Expediente: **055410442410**
Radicado: **RE-00516-2025**
Sede: **SANTUARIO**
Dependencia: **Grupo Recurso Hídrico**
Tipo Documental: **RESOLUCIONES**
Fecha: **14/02/2025** Hora: **14:58:46** Folios: **11**

POR MEDIO DE LA CUAL SE MODIFICA UN PERMISO DE VERTIMIENTOS Y SE ADOPTAN OTRAS DETERMINACIONES

Que mediante Resolución N° Resolución N° RE-03635-2023 del 25 de agosto de 2023, se otorgó un **PERMISO DE VERTIMIENTOS**, a la sociedad **EDS COLPALMA S.A.S.**, con Nit 901.297228-5, representada legalmente por la señora **ANGIE PAOLA DIAZ HIDALGO**, identificada con cédula de ciudadanía 1.144093987, para las aguas residuales domésticas y no domésticas a generarse en la "**EDS BRISAS DEL LAGO**", en beneficio del predio identificado con el FMI 018-0161684, ubicado en la vereda El Morro en el municipio de El Peñol.

Que mediante Auto N°AU-03570-2024 del 04 de octubre de 2024, se dio inicio al trámite ambiental de **MODIFICACIÓN DE PERMISO DE VERTIMIENTOS**, otorgado a través de Resolución RE-03635-2023 del 25 de agosto de 2023, solicitado por la sociedad **EDS COLPALMA S.A.S.**, con Nit 901.297.228-5, representada legalmente por la señora **ANGIE PAOLA DIAZ HIDALGO**, identificada con

Imagen 3. Diseño STARD EDS COLPALMA – BRISAS DEL MORRO
Fuente: Información del Usuario

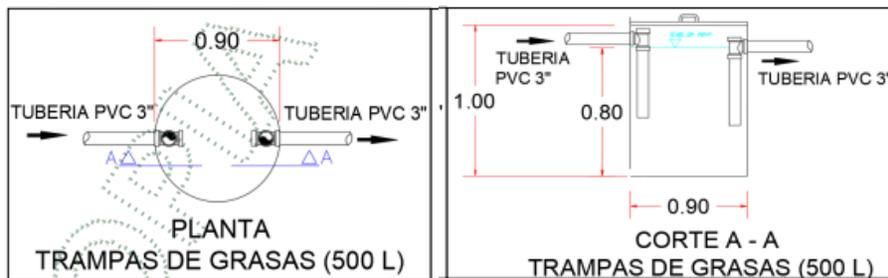
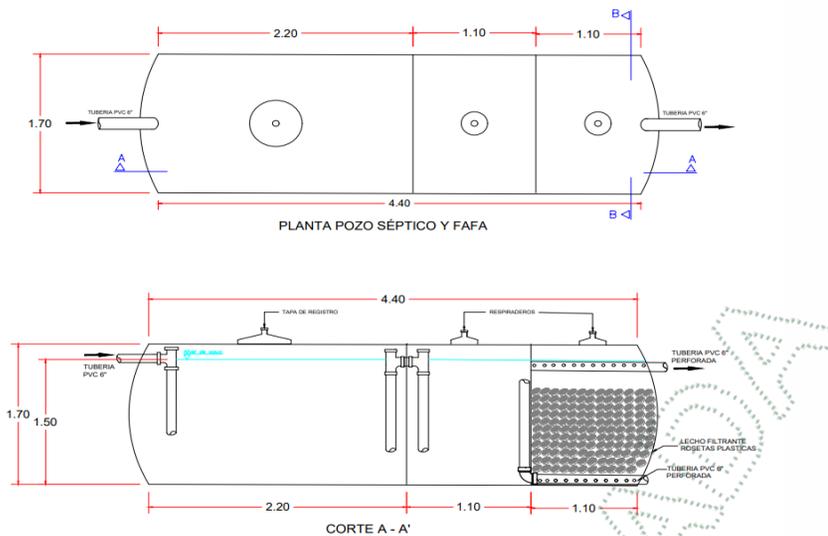
Sistema de tratamiento de aguas residuales domésticas: Se proyecta un sistema prefabricado en plástico reforzado con fibra de Vidrio — PRFV, dispuesto horizontalmente y de forma cilíndrica, conformado por un tratamiento primario complementado con un proceso de filtración, consistente en un tren de tratamiento integrado por pozo séptico de flujo pistón integrado a un Filtro Anaerobio de Flujo Ascendente — FAFA. Posee 3 compartimientos internos, el primero tiene la función de retener las grasas y material sólidos, en el segundo compartimiento se encuentra el séptico haciendo uso de microorganismos anaeróbicos y facultativos contenidos en las mismas, y en el último, se encuentra el filtro FAFA, en el cual la depuración, de las aguas se da mediante una combinación de procesos físicos y biológicos.

- El sistema de tratamiento de aguas residuales domésticas - STARD propuesto, estará conformado por un tratamiento primario prefabricado en plástico reforzado con fibra de vidrio — PRFV, dispuesto horizontalmente y de forma cilíndrica, complementado con un proceso de filtración, consistente en un tren de tratamiento integrado por pozo séptico de flujo pistón integrado a un Filtro Anaerobio de Flujo Ascendente — FAFA.

Tratamiento primario	Pozo séptico	<p>Sistema prefabricado en plástico reforzado con fibra de vidrio – PRFV. El sistema deberá estar dispuesto horizontalmente y de forma cilíndrica, con una capacidad útil total de 7,0 m³. Tiempo de retención 0.5 días y caudal de diseño 10m³/día (0,116 L/s)</p> <p>Dimensiones: Diámetro: 1.70 m Altura útil: 1.50 m Altura total: 1.7 m Longitud total: 3.3m Longitud primer compartimiento: 2.20 m Volumen del primer compartimiento: 5 m³ Longitud segundo compartimiento: 1.10 m Volumen del segundo compartimiento: 2.5 m³ Volumen total: 7,49 m³ Volumen útil: 7,0 m³</p>

Tratamiento secundario	Filtro Anaerobio de Flujo Ascendente — FAFA	El FAFA deberá venir integrado con el pozo séptico, se utilizarán rosetas en material plástico como lecho filtrante y cuenta con las siguientes dimensiones <u>Dimensiones:</u> Diámetro: 1.70 m Longitud: 1,10 m Profundidad útil del lecho filtrante: 1,3 m Volumen útil del lecho filtrante: 2.05 m ³ Volumen libre: 0.45 m ³ Volumen total: 2.5 m ³
Manejo de Lodos	Gestor externo	Gestor externo
Otras unidades	Caja de aforo	<u>Dimensiones:</u> Tubería de entrada y salida: PVC 4" Espesor: 0.15 m Altura: 0.70 m Longitud: 0.70 m Ancho: 0.70 m

Imagen 4. Diseño STARnD EDS COLPALMA – BRISAS DEL MORRO
 Fuente: Información del Usuario

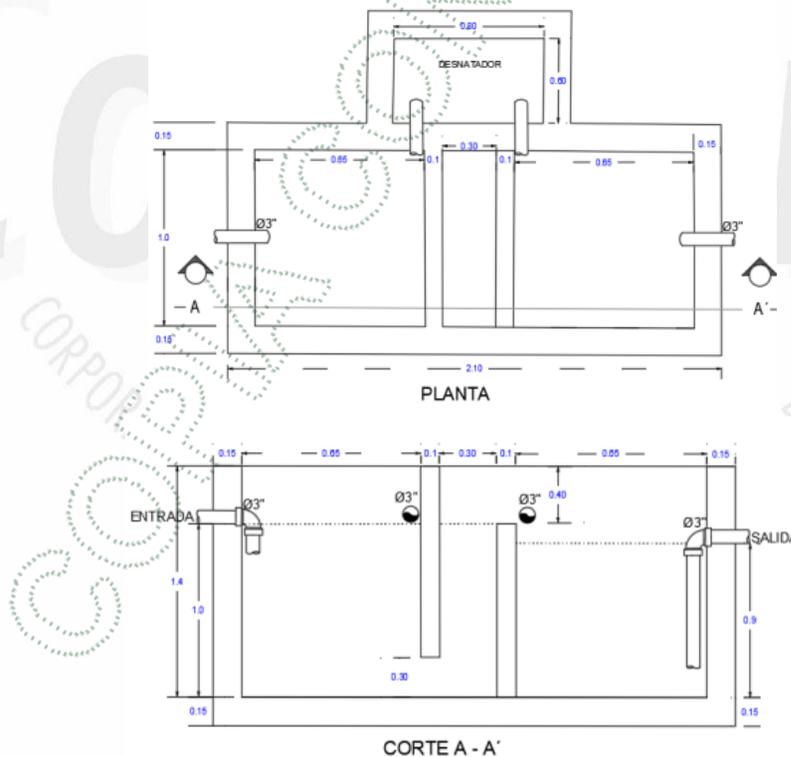
Sistema de tratamiento de aguas residuales no domésticas – ARnD: Para el manejo de las Aguas Residuales no Domésticas se consideró el uso de una Trampa de grasas con pantallas, que a su vez permitirá la remoción de partículas discretas, mediante un proceso de sedimentación

El STARnD consiste en un sistema de pretratamiento tipo trampa grasas con pantallas de forma rectangular aprovechando la baja velocidad del agua y la diferencia de densidades entre el agua y los hidrocarburos, reteniendo sólidos, grasas y natas a través de un tanque de flotación. A su vez se desarrolla un proceso de sedimentación con las partículas discretas las cuales se depositan en el fondo como lodos. La grasa sale a la superficie y es retenida, mientras que el agua aclarada sale por una descarga inferior, para pasar a la unidad de tratamiento primario.

- El sistema de tratamiento de aguas residuales no domésticas - STARnD propuesto, estará conformado por un sistema de pretratamiento tipo trampa grasas, con pantallas de forma rectangular aprovechando la baja velocidad del agua y la diferencia de densidades entre el agua y los hidrocarburos, reteniendo sólidos, grasas y natas a través de un tanque de flotación. A su vez se desarrolla un proceso de sedimentación con las partículas discretas las cuales se depositan en el fondo como lodos. Se tiene en cuenta que solo se generarán vertimientos de aguas residuales no domésticas por el lavado de patios y escorrentía

Tipo de Tratamiento	Preliminar o Pretratamiento:	Primario:	Secundario:	Terciario:	Otros: ¿Cuál?:
Nombre Sistema de tratamiento			Coordenadas del sistema de tratamiento Magna sirgas		
STARnD			LONGITUD (W) - X	LATITUD (N) Y	Z:
			-75	12	14.90
			6	12	14.63
			1916		
Tipo de tratamiento	Unidades (Componentes)	Descripción de la Unidad o Componente			
Tratamiento primario	Trampa de grasas	Estructura rectangular, con un caudal de diseño 0.329 L/s y un tiempo de retención 1,5 horas. <u>Dimensiones:</u> Volumen útil requerido: 1.8 m ³ Ancho: 1.0 m Largo: 1.8 m Borde libre: 0.4 m Profundidad útil: 1.0 m Profundidad total: 1.4 m <u>Desnatador:</u> 0.8m de ancho y 0.6m de largo			
Manejo de Lodos	Gestor externo	Las grasas retiradas periódicamente de la trampa de grasas y desnatador, serán depositadas en recipientes impermeables y resistentes a la corrosión para ser entregados a un gestor externo.			
Otras unidades	Cajas de aforo	<u>Dimensiones:</u> Tubería: PVC 4" Altura: 0.70 m Longitud: 0,70 m Ancho: 0.70 m El efluente de la trampa de grasas llegará a la caja de salida del Sistema de tratamiento de aguas residuales domésticas, la cual servirá como caja de aforo y muestreo. Finalmente se llevará una sola descarga hasta el embalse Peñol – Guatapé

Imagen 6. Estructura de descarga subfluvial sobre el embalse Peñol – Guatapé
 Fuente: Información del Usuario

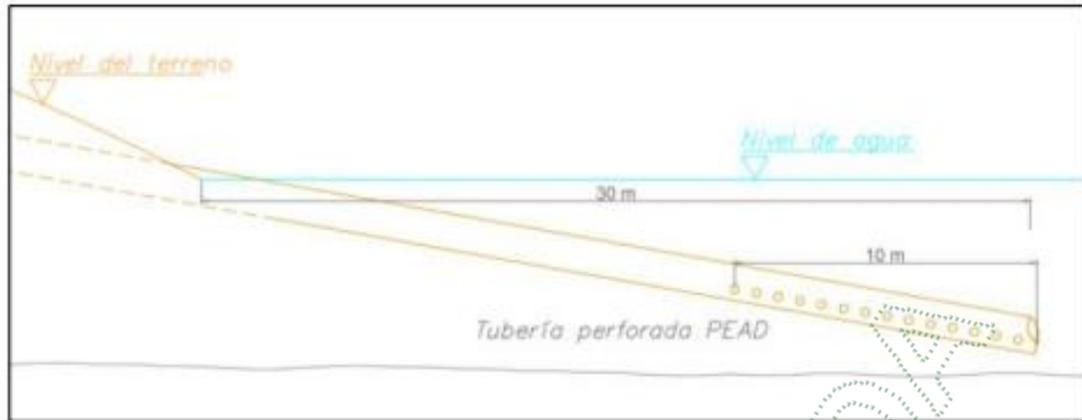
Para minimizar la extensión de la zona de mezcla y los impactos que pueda ocasionar el vertimiento en épocas de niveles mínimos del cuerpo de agua, se propone una descarga subacuática, aguas adentro del embalse Peñol – Guatapé, en tubería de polietileno de alta densidad – PEAD, tubería flexible que se adapta fácilmente a las variaciones presentadas en los niveles del espejo de agua.

La entrega sobre el embalse se hará en tubería de polietileno de alta densidad –PEAD– de 6 pulgadas. El emboquillado con la tubería de polietileno se realizará en la caja de aforo ubicada antes del punto de vertimiento, también servirá a su vez como caja de registro y monitoreo.

La descarga directa sobre el embalse mediante tubería de PEAD perforada, ayuda a disipar la energía cuando el agua tratada entra en contacto con la masa de agua del embalse, reduciendo así los procesos erosivos y de socavación de orillas del espejo de agua, además de ayudar a alejar la zona de mezcla de áreas más sensibles.

- El efluente de los sistemas de tratamiento vertido al embalse Peñol — Guatapé será por medio de una descarga subacuática por medio de tubería de polietileno de alta densidad —PEAD— de 4 pulgadas, ubicado en las coordenadas -75° 12' 12.68" W 6° 12' 13.28" N.
